Mission régionale d'autorité environnementale

**Avis délibéré de la mission régionale d'autorité environnementale
sur la création d'une unité touristique nouvelle (UTN) structurante
sur le secteur Côte 2000 par la communauté de communes Massif
du Vercors sur la commune de Villard-de-Lans (38)**

(2^e avis)

Avis n° 2024-ARA-AUPP-1498

Figure 3: Simulation Climsnow - Dynamique de l'enneigement : nombre de jours skiabiles entre 2083 et 2090 sur le scénario RCP 8,5 : Source : étude Climsnow mentionné au dossier, selon le dossier Hameau des Arolles à Corrençon.

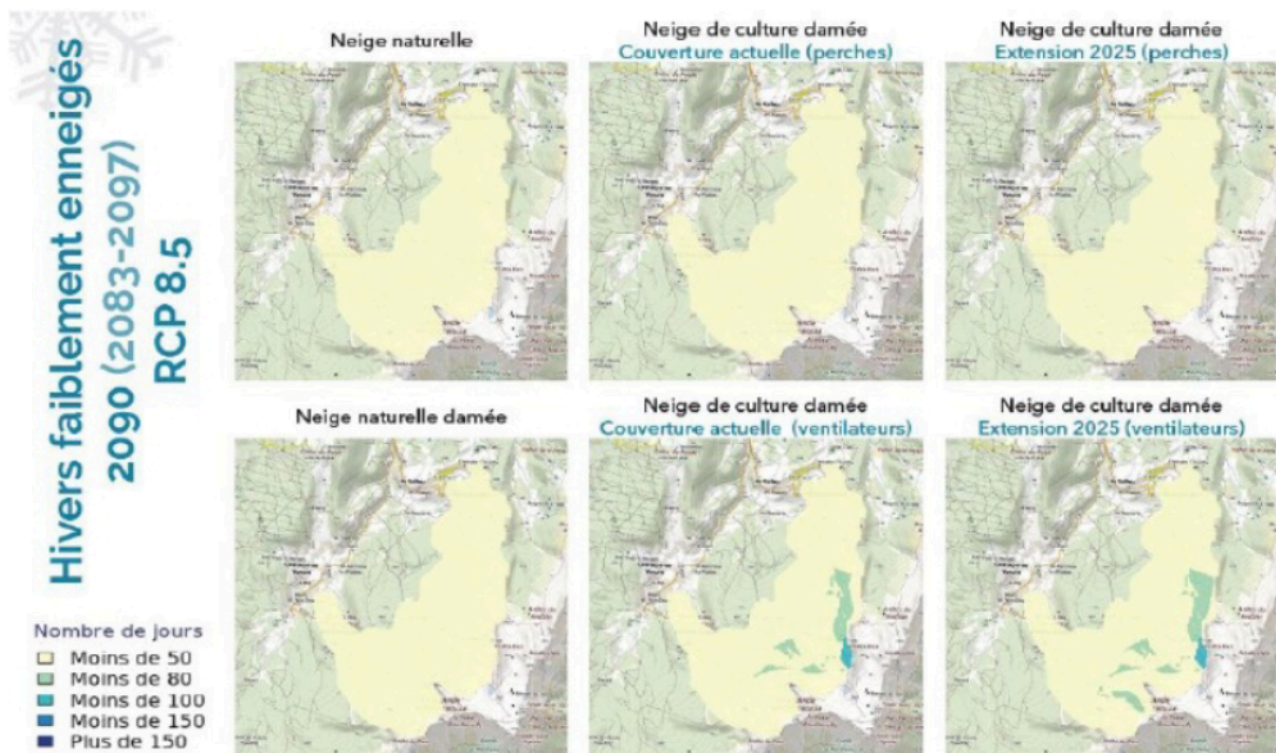
est de démontrer que l'enneigement sera suffisant, présente toutefois des données erronées et certaines extrapolations qui sont à préciser : en effet, ces données présentent l'enneigement pour une altitude moyenne des remontées à 1 750 m à partir des données Climsnow, mais dans ladite étude, ces données sont relatives à une altitude moyenne de 1 575 m, et ce tableau présente des probabilités supérieures à 100 %, ce qui n'est pas cohérent. Cette figure 56 doit être justifiée et rectifiée, et le modèle d'extrapolation des données Climsnow précisé. Sans explication complémentaire, la qualité globale et la fiabilité des données et des conclusions figurant dans l'évaluation environnementale sont discutables. Dans ce contexte, il semble nécessaire de mettre en annexe l'étude Climsnow, afin de pouvoir justifier les données rapportées.

Malgré l'incertitude sur la qualité et la fiabilité des données, l'interprétation faite dans le dossier de l'étude Climsnow de 2021 projette 2 % (RCP 8.5) à 12 % (RCP 4.5) de probabilité de 100 jours avec neige naturelle en 2090⁴¹ au niveau du village, et 11 % (RCP 8.5) à 53 % (RCP 4.5) à 1 750 m. Un enneigement de culture via le système des perches conduit à relever ces probabilités d'atteindre 100 jours skiabiles à 14 % et 30 % respectivement à ces altitudes en RCP 8,5⁴² et 55 % et 87 % respectivement en scénario RCP 4.5.

Ainsi, l'affirmation que « le maintien de l'enneigement des pistes du domaine skiable Villard-Corrençon est suffisamment assuré à horizon 2050 pour ne pas remettre en cause la fréquentation d'un établissement hôtelier en front de neige » doit être mieux étayée⁴³ et documentée, sur la base

- **mieux prendre en compte les effets actuels du changement climatique et la dégradation des conditions d'enneigement aux horizons 2050, puis 2090 en étayant et documentant les projections d'enneigement, préalable à l'évaluation de la vulnérabilité au changement climatique du projet dans son volet hivernal, et de joindre l'étude Climsnow au dossier présenté à la participation du public ;**
- **justifier le choix d'aménagement retenu, au regard de sa vulnérabilité au changement climatique, et d'intégrer dans la conception du projet d'ensemble et l'analyse de ses incidences, les nécessaires mesures d'adaptation qui permettront de la réduire.**

Figure 4: Localisation initiale de l'UTNs (Bleu : Adrets) - Source : avis n°2023-ARA-AUPP-1251

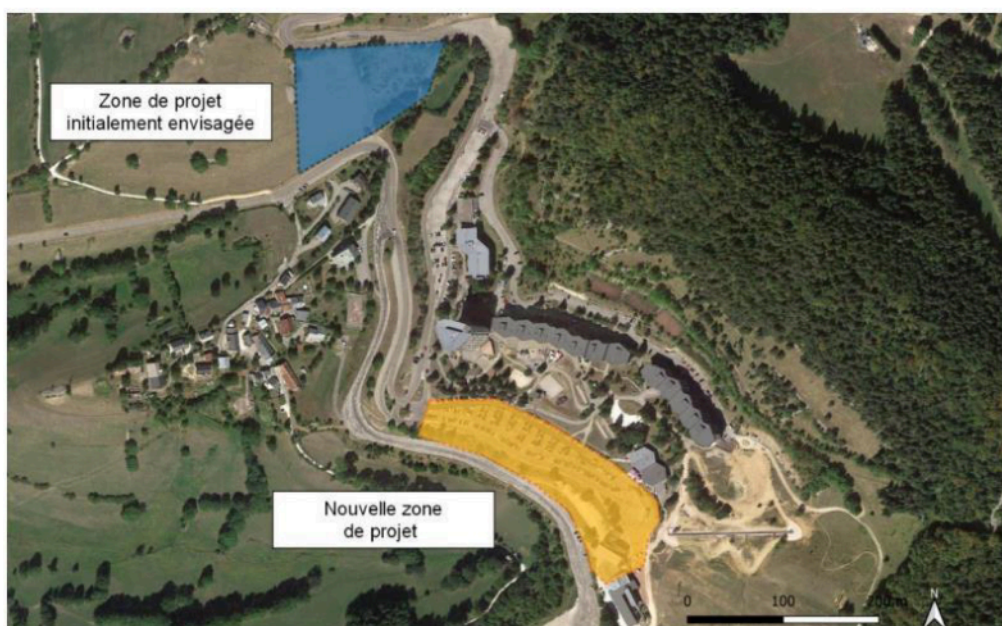
Par ailleurs, le projet initial d'UTN locale, défini dans le PLUi-H, était prévu pour être réalisé sur le secteur des Adrets⁷⁵ sur des parcelles non artificialisées et classées en zone AUT1 au PLUi-H. La commune a indiqué vouloir abandonner le projet d'UTN aux Adrets (500 lits sur 1,45 à 1,65 ha), ainsi qu'un autre projet d'UTN locale aux Gauchets (250 lits sur 3,35 ha), afin de répondre aux objectifs fixés par le PLUi-H concernant la production d'hébergements touristiques. Le dossier mentionne que dans un souci de cohérence, l'abandon de ces différents projets devra, à terme, se traduire par une évolution du PLUi-H, afin de confirmer l'inconstructibilité de la parcelle des Adrets, la modification n° 3 du PLUi-H proposera une modification du zonage, prévue en 2025. Il en serait de même pour le projet aux Gauchets.

L'Autorité environnementale recommande de conditionner l'autorisation de l'UTN Côte 2000 à la modification du PLUi-H qui doit rendre inconstructibles les parcelles des secteurs des Adrets et des Gauchets.
